Dotyczy: uzgodnienia przebiegu projektowanej trasy przyłącza ciepłego wraz z trasą demontowanego odcinka istniejącego przyłącza ciepłego do budynku handlowo-usługowego, zlokalizowanego w Czechowicach-Dziedzicach przy ul. Legionów/Mazańcowickiej (dz. nr 702/9, 702/10, 702/13, 768/8).

Budowa wysokoparametrowego przyłącza ciepłego w technologii rur preizolowanych do budynku handlowo-usługowego wraz z częściowym demontażem przyłącza istniejącego u zbiegu ulic Legionów i Mazańcowickiej w Czechowicach-Dziedzicach (dz. nr 702/9, 702/10, 702/13, 768/8; ob. ew.: 1 Czechowice)

Projekt zagospodarowania terenu

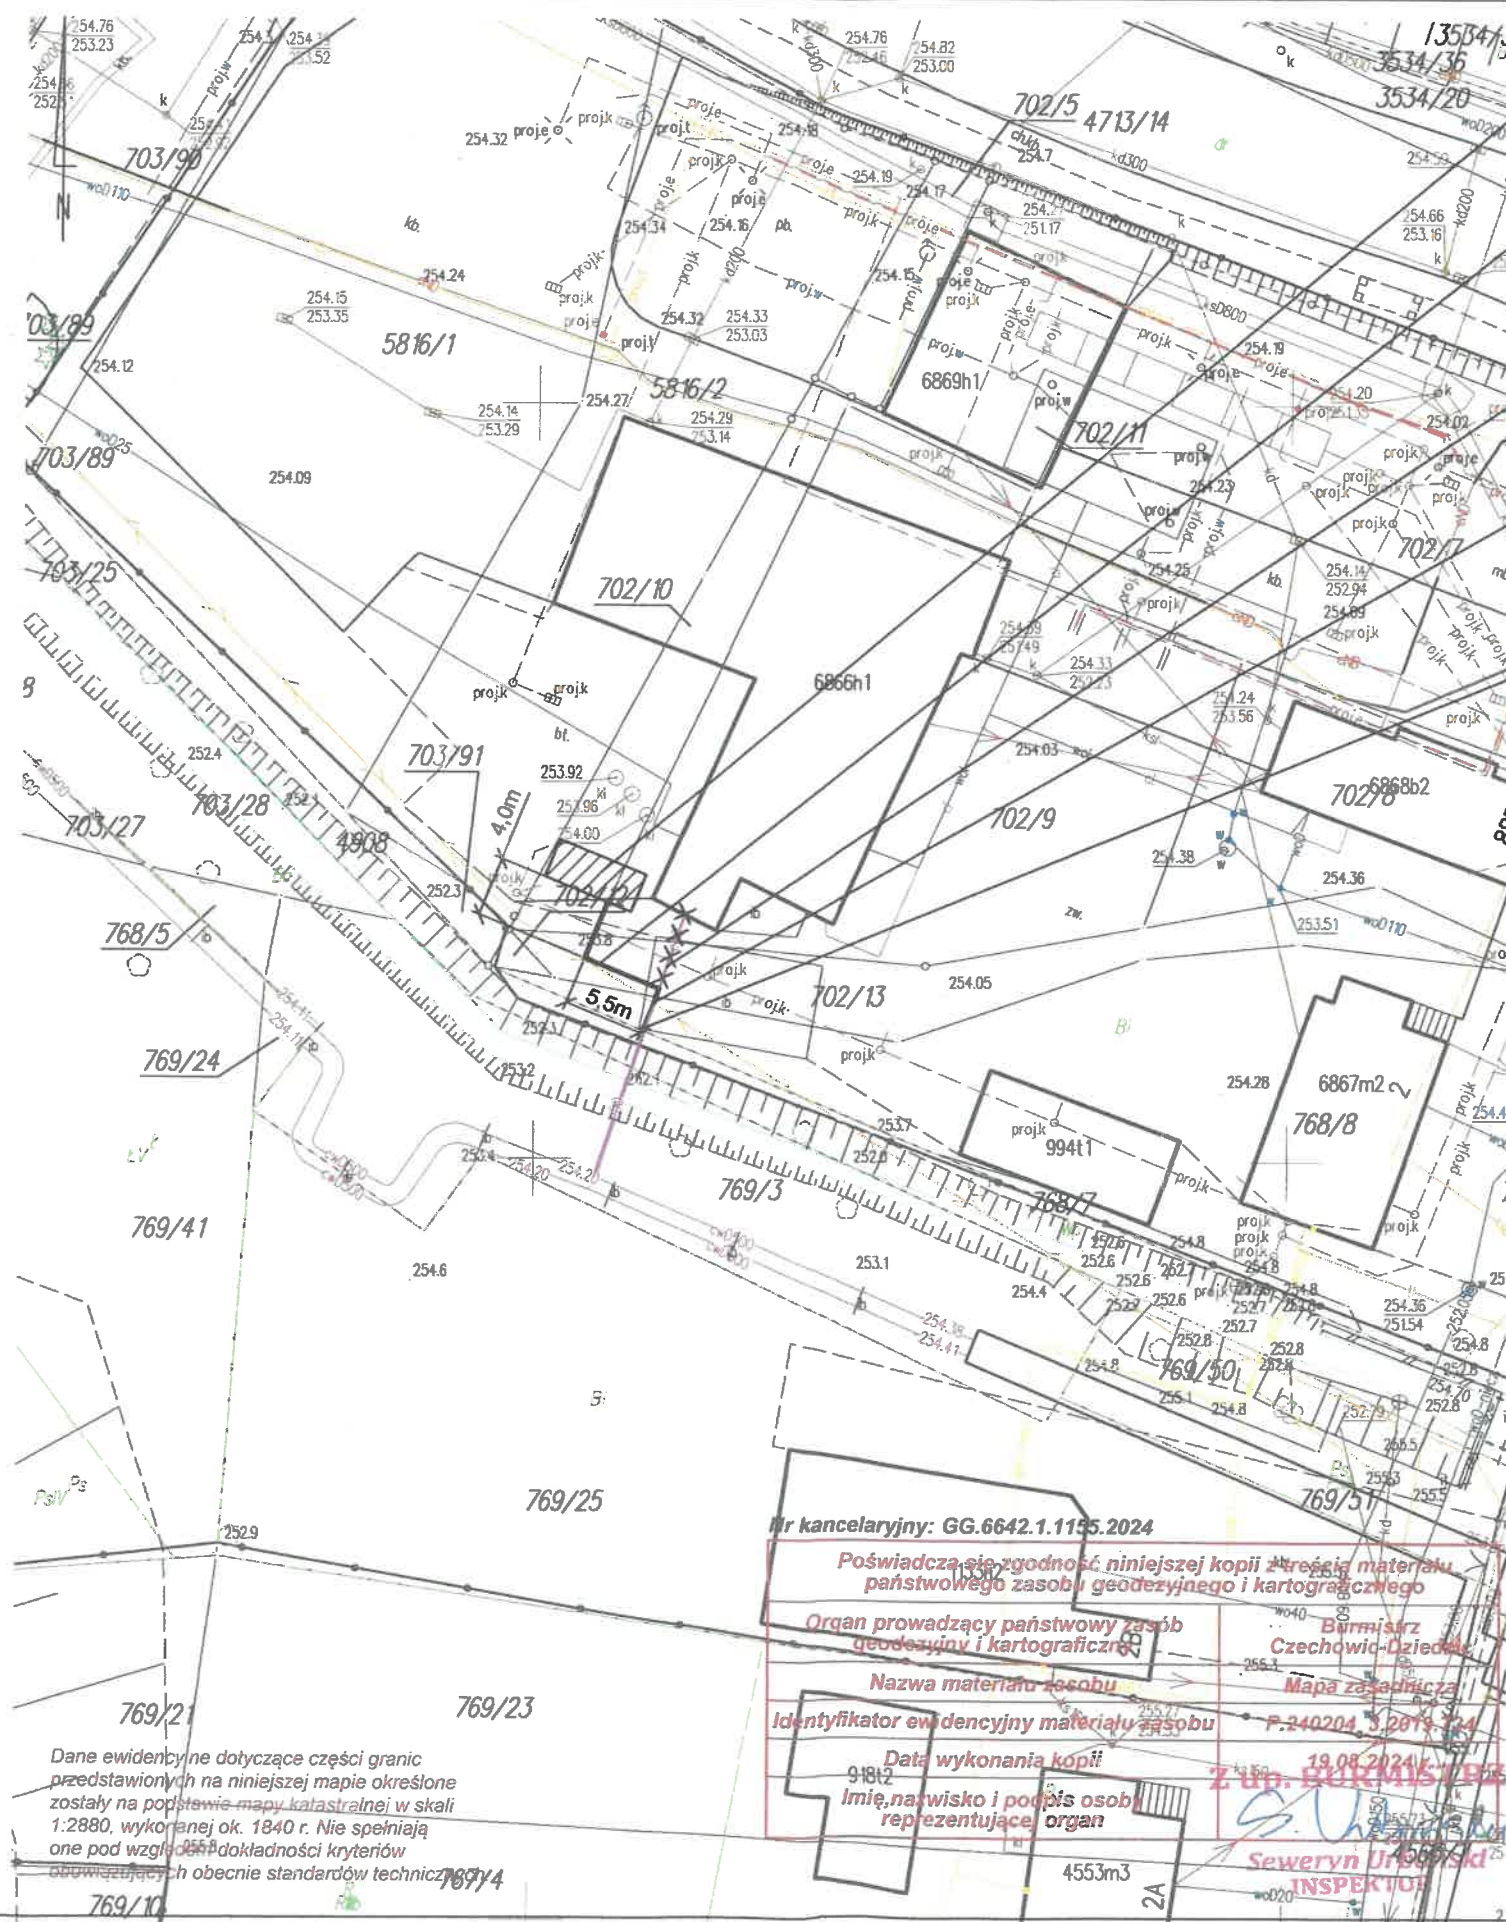
W odpowiedzi na wniosek złożony w dniu 03.10.2024 r., Przedsiębiorstwo Wodociągów i Kanalizacji w Czechowicach-Dziedzicach Spółka z ograniczoną odpowiedzialnością, zwane dalej „PWIK”, **uzgadnia bez uwag** przebieg projektowanej trasy przyłącza ciepłego wraz z trasą demontowanego odcinka istniejącego przyłącza ciepłego do budynku handlowo-usługowego, zlokalizowanego w Czechowicach-Dziedzicach przy ul. Legionów/Mazańcowickiej (dz. nr 702/9, 702/10, 702/13, 768/8), względem istniejącej i projektowanej sieci wodociągowej wraz z przyłączami będącej w eksploatacji PWIK.

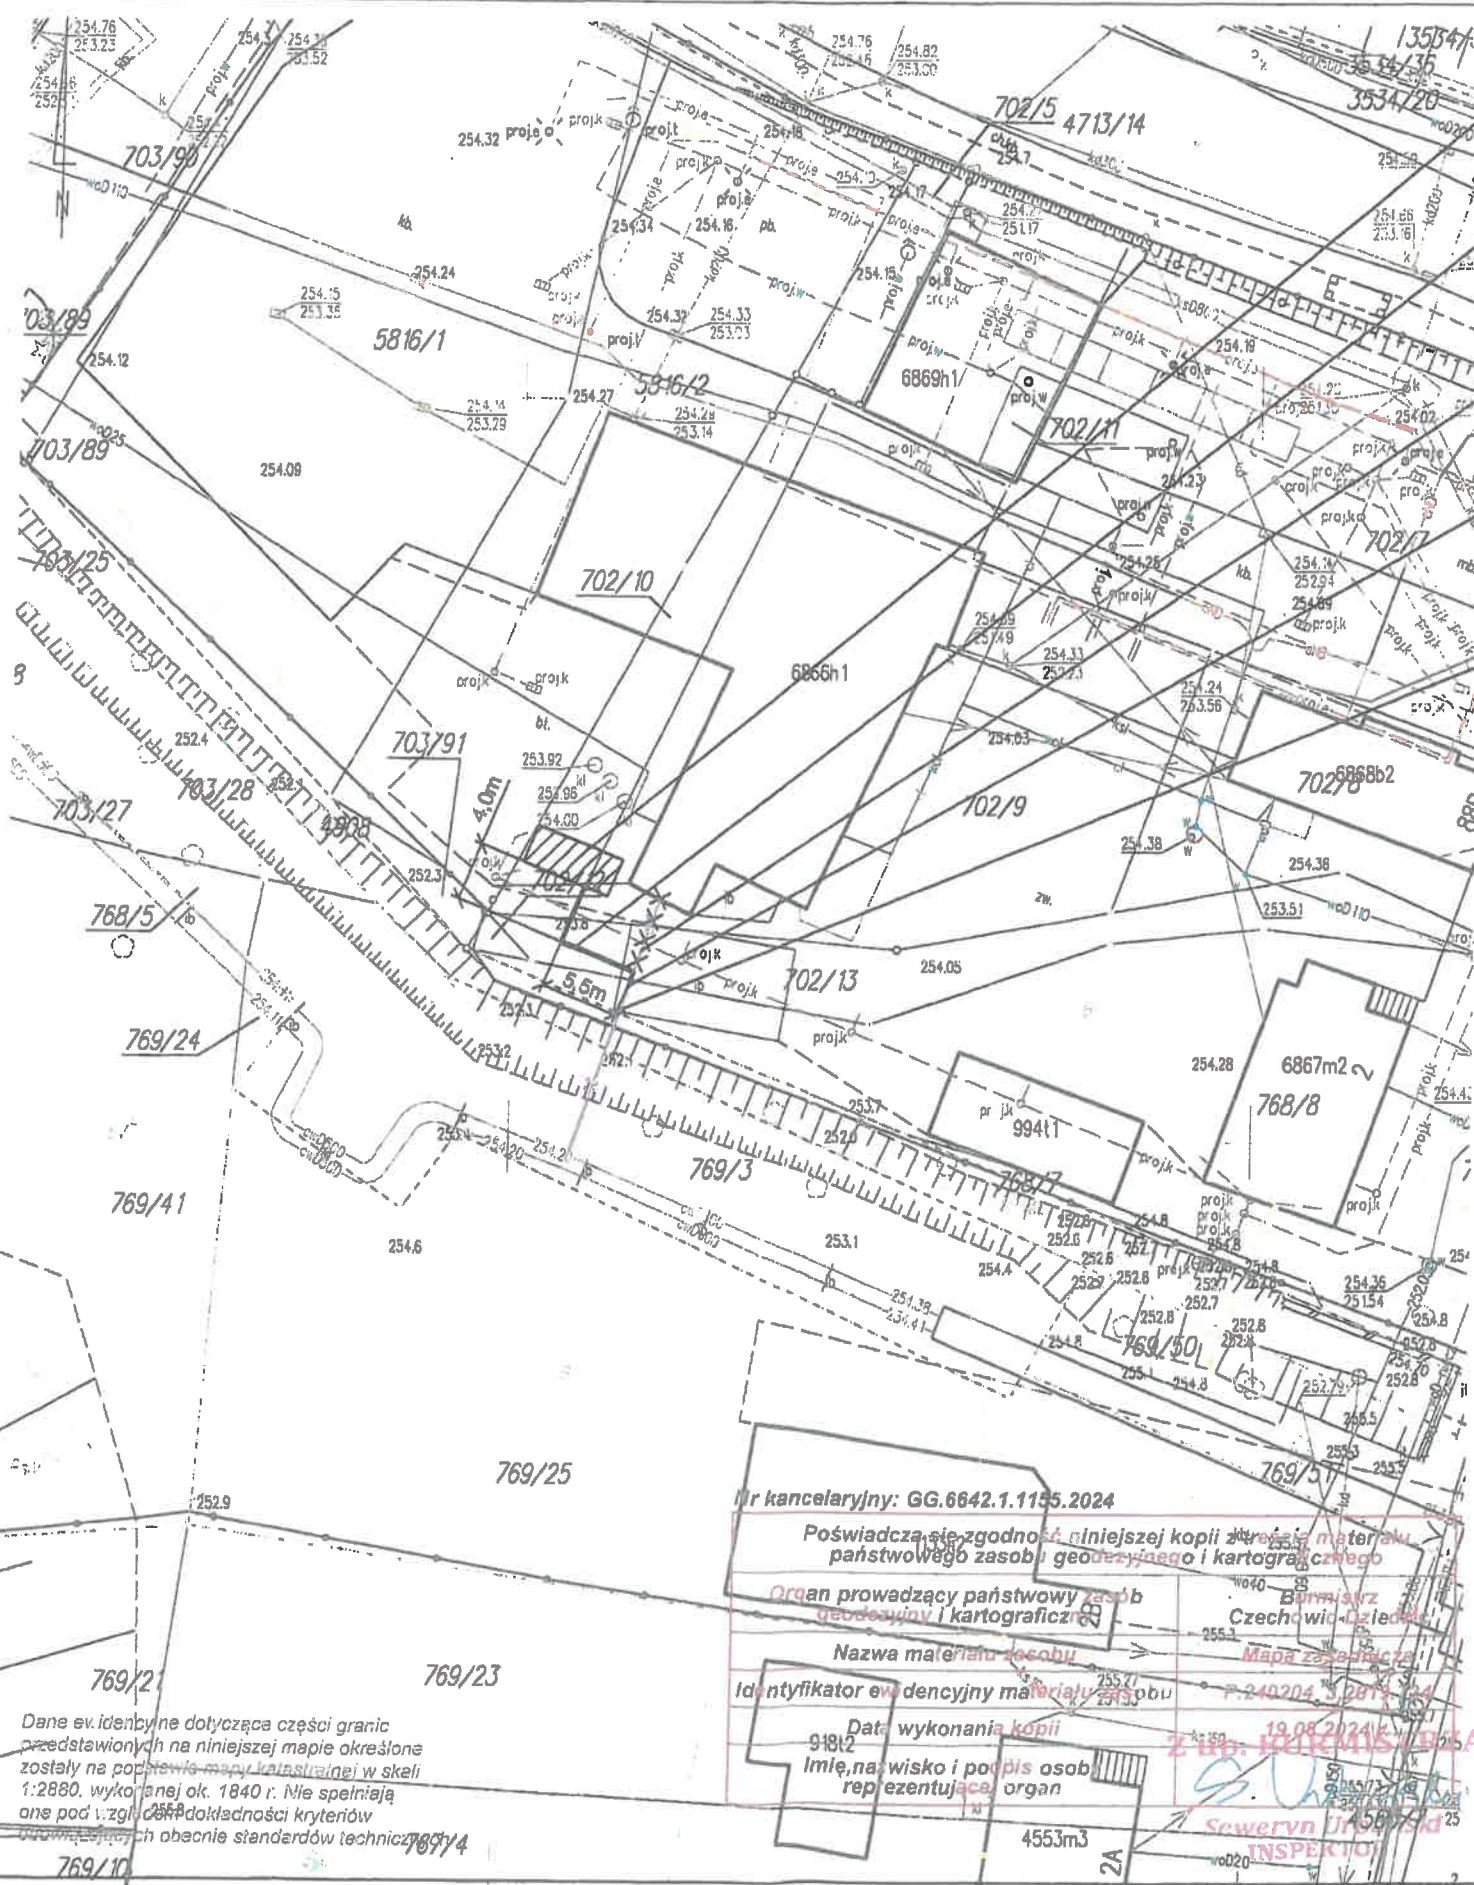
Przedstawiony plan zagospodarowania terenu, w zakresie opracowania, opiniujemy pozytywnie. Planowana trasa przyłącza ciepłego nie koliduje z naszymi sieciami.

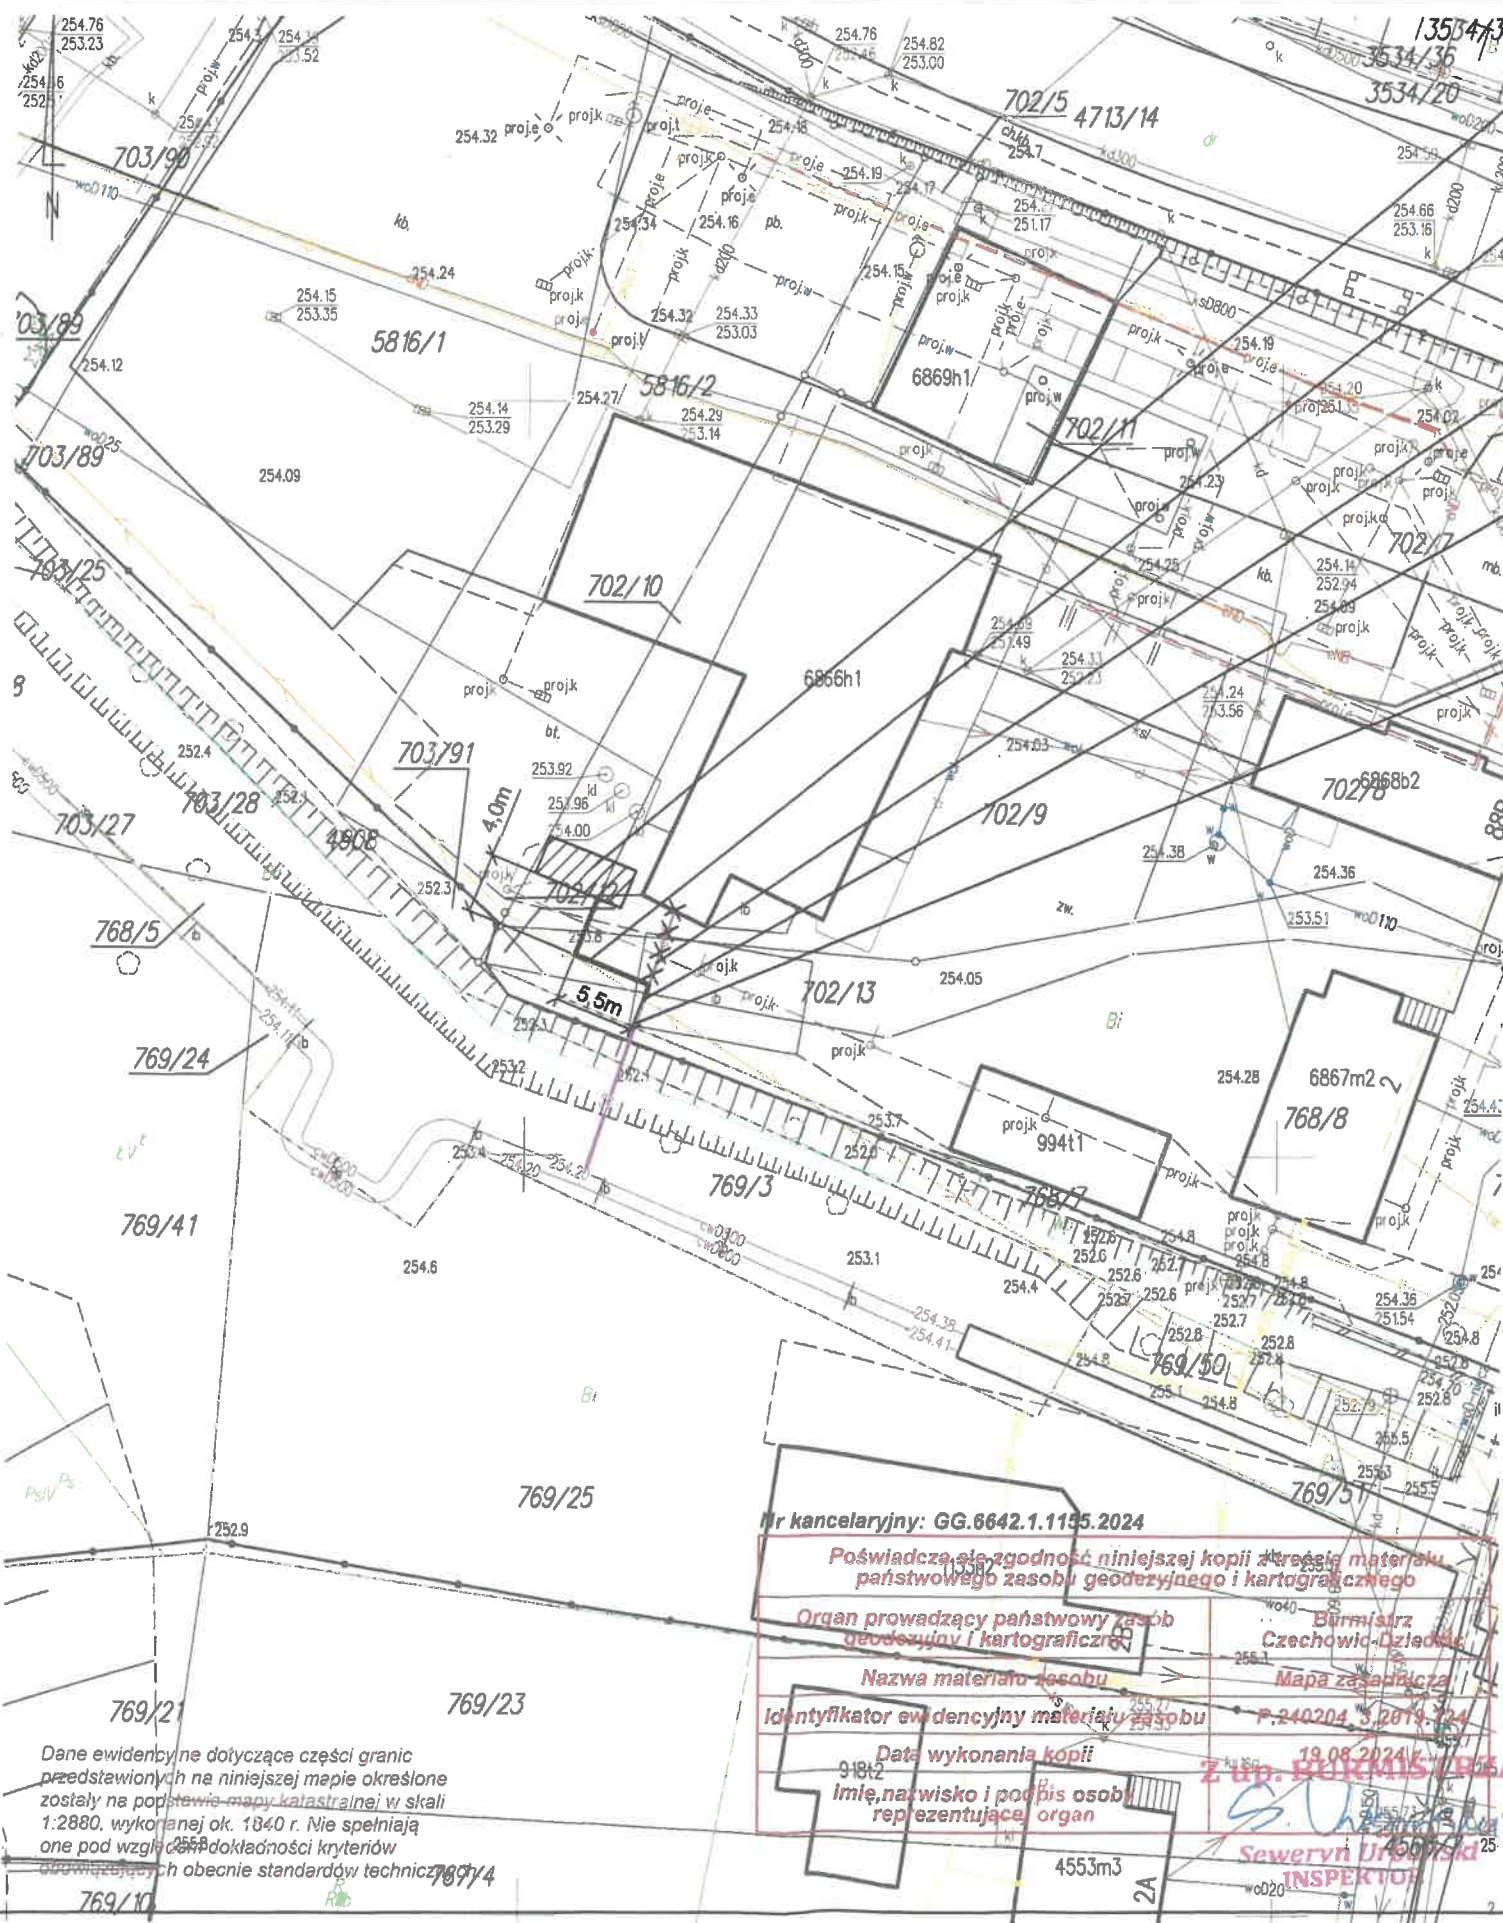
W odpowiedzi na Państwa pismo z dnia 03.09.2024r. Dział Utrzymania Usług Netia S.A. po zapoznaniu się z zakresem opracowania oświadcza, że sieć teletechniczna znajduje się poza zakresem planowanej inwestycji nie występuje skrzyżowanie/kolizja/zbliżenie do sieci teletechnicznej własność Netia S.A.
